Krycí list ZBV

II/272 Benátky nad Jizerou, připojení na silnici III/27212

Trubní propustky

Věc: Oznámení zhotovitele, návrh změny odvodnění v okolí větve G

Obr. 1. Charakteristický řez nově navrhovaného řešení s vyznačenou polohou kabelu CETIN po provedení přeložky

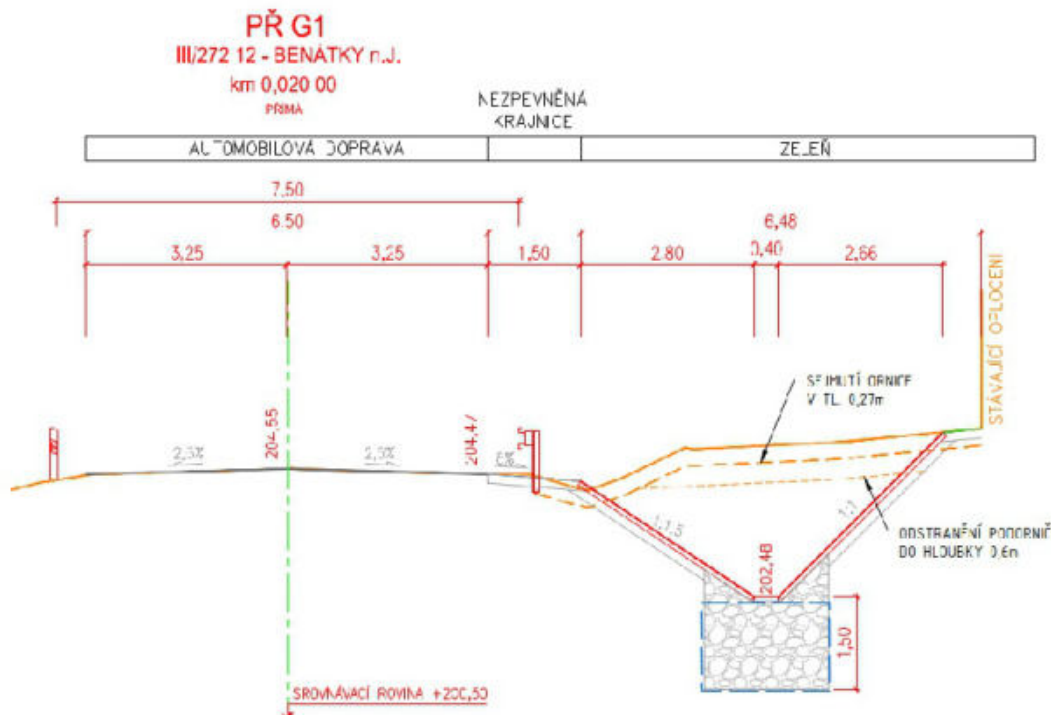
Vzhledem k novým skutečnostem, které vyvolala přeložka kabelu pro společnost CETIN, bylo nutné uvažovat o možnostech přizpůsobení současného projektu v reakci na reálnou polohu kabelu po provedení přeložky.

Oproti původnímu předpokladu, že bude předmětem přeložky pouze kabel lokálního významu byla ve skutečnosti realizována přeložka sítí spol. CETIN celostátního významu s ohledem na nově vzniklé datové centrum v průmyslové zóně. Původní trasa uvedená v projektu počítala nově s uložením kabelu velmi blízko hraně pozemku 1420/4, vzhledem k existenci oplocení přímo na hraně pozemku a původní trase překládaného kabelu, byla nová trasa uložení lehce změněna, tak aby byl kabel co nejméně ohrožen budoucí výstavbou. I přes veškerou snahu o jeho bezpečnou polohu je vzhledem k jeho důležitosti velmi riskantní provádět práce v jeho okolí strojně. Proto jsme požádali zhotovitele RDS o to, aby byl prověřen současný projekt

s možností o zmenšení vsakovacího příkopu podél silnice III/27212 za účelem zvýšení ochranného prostoru v okolí překládaného kabelu.

Námi předložený návrh upravuje odvodnění komunikace tak, že dochází v rámci přepočtu odvodu srážkových vod ke zmenšení vsakovacího objektu podél silnice III/27212, což má za následek změnu dimenze u dvou propustků. Z propustku pod hospodářským sjezdem na pozemek 1419/2 o původní dimenzi DN 1000 by bylo možné uvažovat o propustku DN 600 a propustek pod větví G by bylo možno zmenšit z DN 1200 na DN 1000.

ŘEZ B-B PROPUSTEK III/27212 km 0,10819

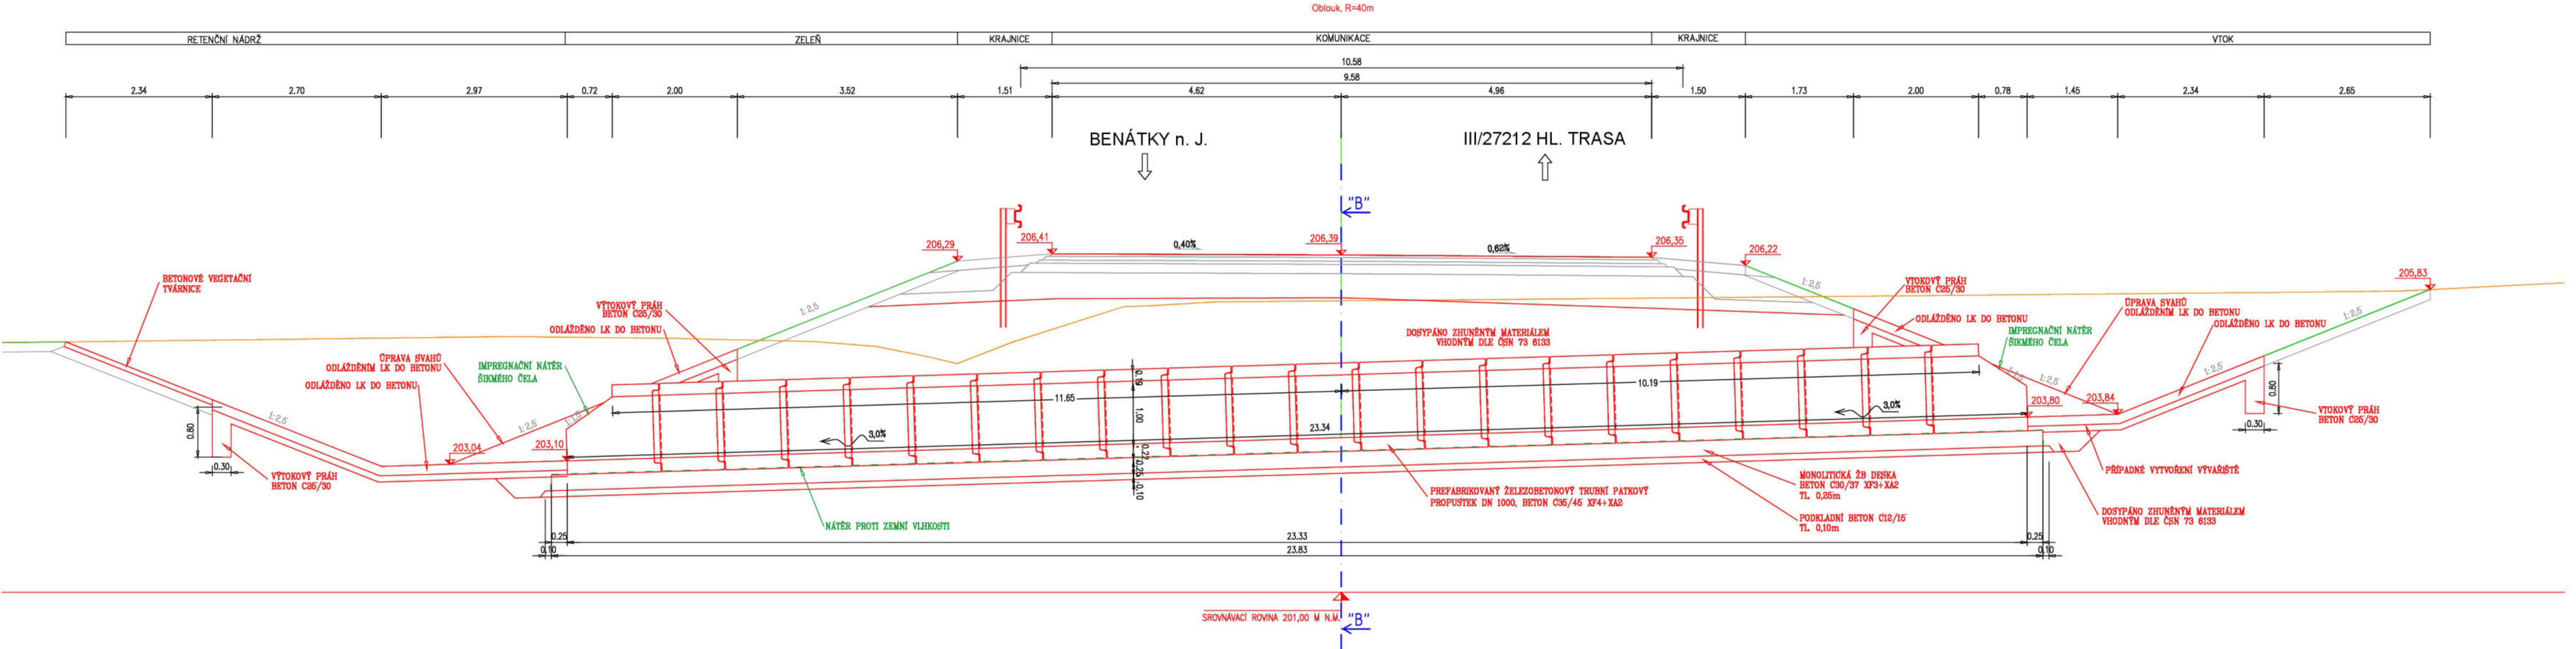
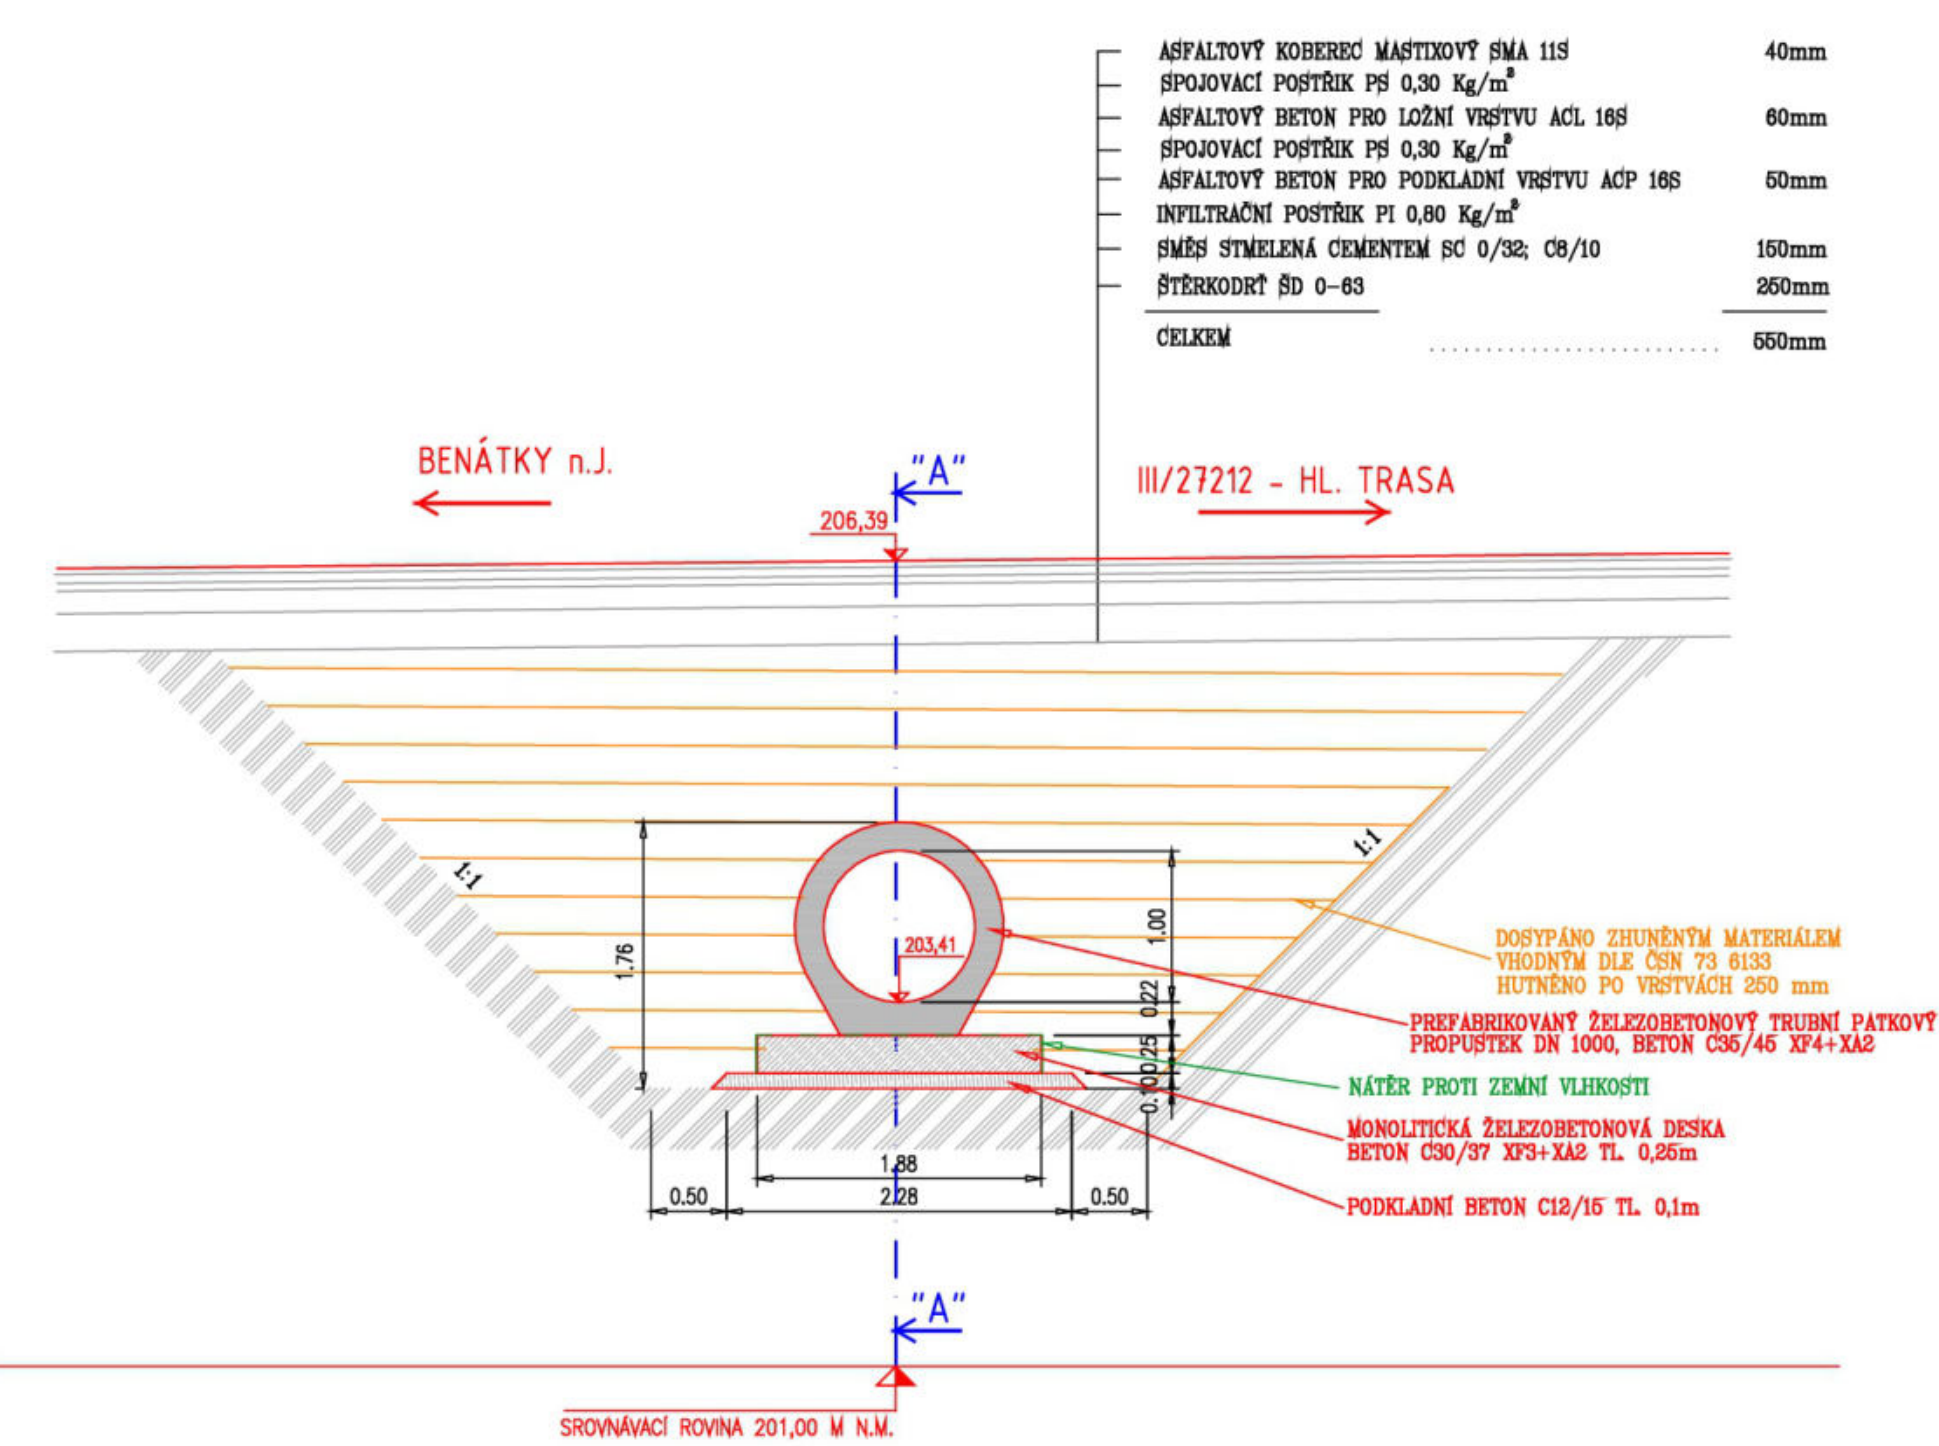
c			
b			
a	ZMĚNA DIMENZE, SKLONU A VÝŠKOVÉHO VEDENÍ PROPUSTKU	21.11.2023	
č	text změny - odůvodnění	datum	podpis
